**Шины: Правила № 30 ООН (шины для легковых
автомобилей и их прицепов)**

Предложение по новому дополнению к поправкам серии 02 к Правилам № 30 ООН

**Представлено экспертами от Европейской технической
организации по вопросам пневматических шин и ободьев колес***

Пункт 3.1.14, условное обозначение заменить на следующее:

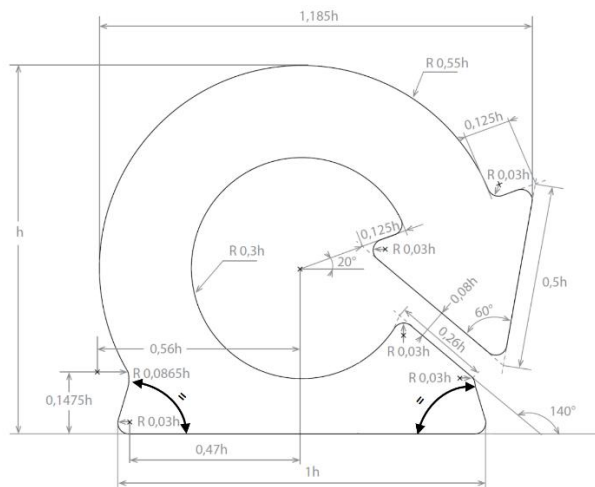
1. В настоящем документе представлено измененное условное обозначение для шины с расширенной мобильностью (ШРМ), поскольку рабочая группа TC31/SC3/WG19 Международной организации по стандартизации (ИСО) выявила непоследовательность в отношении размеров, признав размер «0,33h» неправильным и накладывающим излишнее ограничение. Эксперты ИСО решили исправить условное обозначение в стандарте ISO 16992:2018 EMT, удалив этот размер и включив указание на то, что два угла у основания являются одинаковыми. Эта поправка важна для того, чтобы разрешить использование данного условного обозначения и обеспечить отсутствие отклонений от требования при его воспроизведении.
